Ministero della Transizione Ecologica

OGGETTO: [ID 5974] Autostrada del Brennero A22 - Rifacimento sovrappasso autostradale n. 138 nel Comune di Carpi - Via Beghetto (km 304+460). Valutazione preliminare ai sensi dell'art. 6, c. 9 del D. Lgs. 152/2006. Nota Tecnica.

Figura 4: Prospetto attraversamento del sovrappasso (Fonte: Allegati alla Lista di controllo)

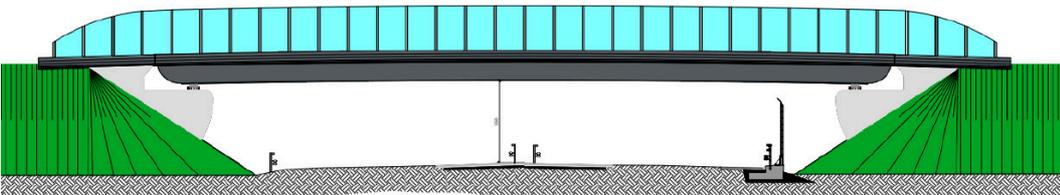
Gli interventi prevedono la demolizione dell'esistente sovrappasso, e la sua successiva ricostruzione con criteri idonei alle attuali esigenze di portata, di sicurezza e di resistenza sismica, adeguando, contemporaneamente, le sezioni trasversali agli attuali carichi di traffico, in modo che, a fine lavori, gli impalcati presentino una resistenza al degrado maggiore tipica delle tecnologie attuali.

Figura 5: Sezione longitudinale dell'impalcato (Fonte: Allegati alla Lista di controllo)

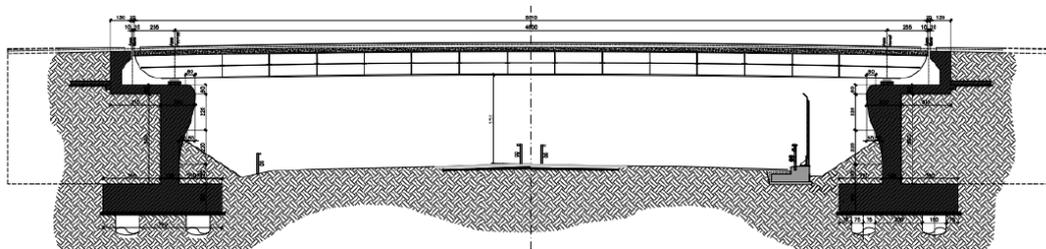
Secondo quanto indicato nella Lista di controllo, la scelta dell'impalcato a campata unica, con lunghezza complessiva pari a 50,10 m, permette di limitare gli scavi per le fondazioni, con una maggiore rapidità di montaggio, limitando a due notti la totale chiusura al traffico autostradale e

riducendo l'impatto generale del cantiere. In corrispondenza dei bordi laterali del sovrappasso gli interventi prevedono l'installazione di una barriera integrata sicurezza-antirumore.

Figura 6: Planimetria dell'intervento con indicazione in rosso del limite dell'area di intervento e in giallo il perimetro all'interno del quale saranno ubicate le aree logistiche e di deposito delle (Fonte: Allegati alla Lista di controllo)

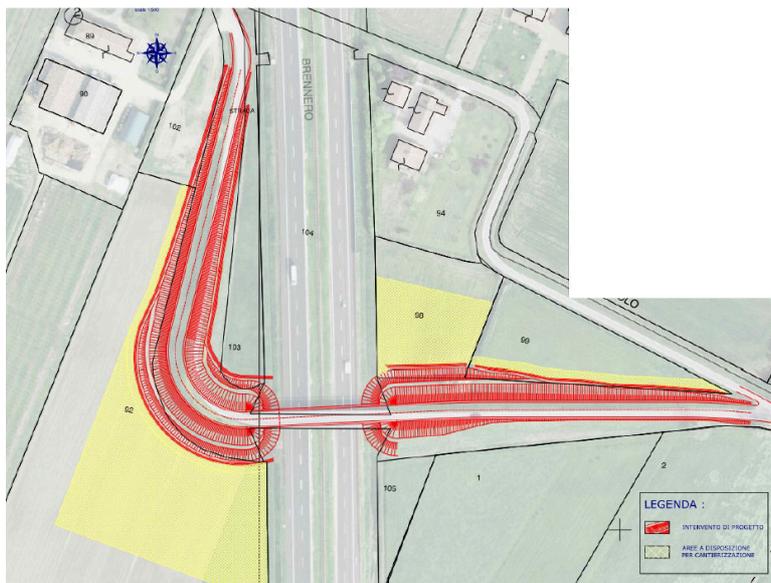
La soluzione progettuale prevede che le spalle saranno costituite da setti in cemento armato e saranno conformate secondo sagomature curve. Le fondazioni delle spalle del nuovo sovrappasso saranno realizzate su pali trivellati di profondità di 45 m. Il proponente riporta che le nuove rampe di accesso al sovrappasso si svilupperanno quasi interamente su rilevati stradali esistenti, per minimizzare i movimenti di materia e la sottrazione di aree agli usi agricoli.

Figura 7: Localizzazione dell'intervento in relazione alle aree protette (Fonte: Allegati alla Lista di controllo)

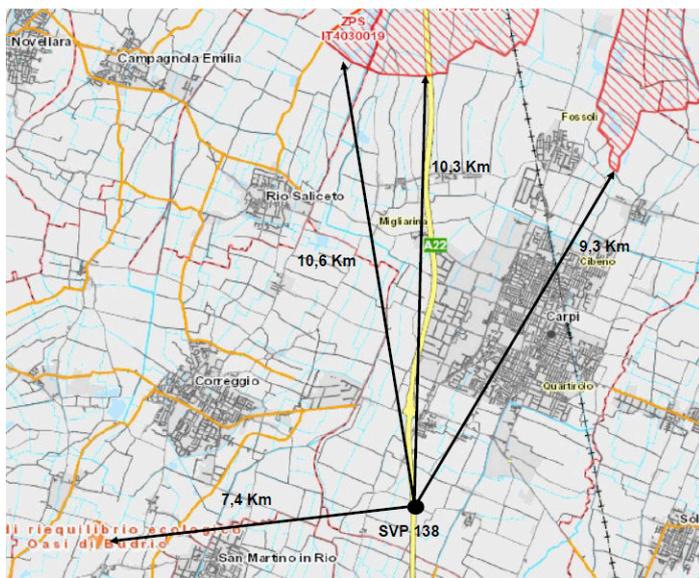
Con riferimento a "Riserve e parchi naturali, zone classificate o protette ai sensi della normativa nazionale (L. 394/1991), zone classificate o protette dalla normativa comunitaria (siti della Rete Natura 2000, direttive 2009/147/CE e 92/43/CEE)", e all'eventuale interferenza degli interventi proposti con tali zone, al punto "8. Aree sensibili e/o vincolate" della "Lista di controllo", il proponente riporta che il sovrappasso n. 138 dista 10,3 km dal Sito Natura 2000 ZPS IT4040017 "Valle delle Bruciate e Tresinaro", 10,6 km dal sito ZPS IT4030019 "Cassa di espansione del Tresinaro" e 9,3 km dal sito ZPS IT4040015 "Valle di Gruppo". Nel raggio di 15 km è presente la Riserva naturale orientata "Cassa di espansione del Fiume Secchia", codice EUAP 0975 (EUAP L. 394/1991).

Figura 8: Localizzazione del sovrappasso rispetto a vincoli paesaggistici (Fonte: Allegati alla Lista di controllo)

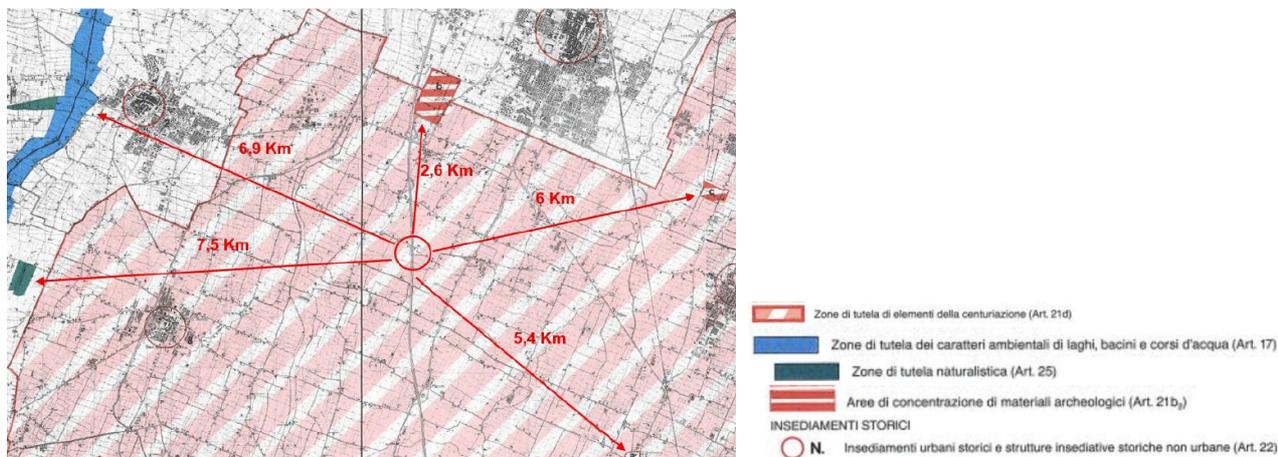
Con riferimento alle “Zone di importanza paesaggistica, storica, culturale o archeologica” e all'eventuale interferenza degli interventi proposti con tali zone, al punto “8. Aree sensibili e/o vincolate” della “Lista di controllo”, il proponente riporta che i beni culturali architettonici o paesaggistici tutelati a livello nazionale (D.Lgs. 42/2004) presenti nel raggio di 15 km sono un complesso con una torre storica a 1,4 km a Sud-Est (località Terrazza Stoffi) ed un edificio a 1,2 km in direzione Nord. Secondo le indicazioni del Piano Territoriale di Coordinamento Provinciale (PTCP), il sovrappasso si trova all'interno di una “Zona di tutela degli elementi della centuriazione” e nelle vicinanze di tracciati identificati come “Viabilità storica” ed “Elementi della centuriazione”. Secondo quanto indicato nella Lista di controllo, in base alla verifica archeologica preliminare eseguita, il rischio archeologico residuo relativo al sito in esame risulta “medio” solo per gli scavi previsti in progetto per le fondazioni delle spalle del nuovo sovrappasso, mentre è “medio-basso” per le altre aree interessate dagli scavi di progetto.
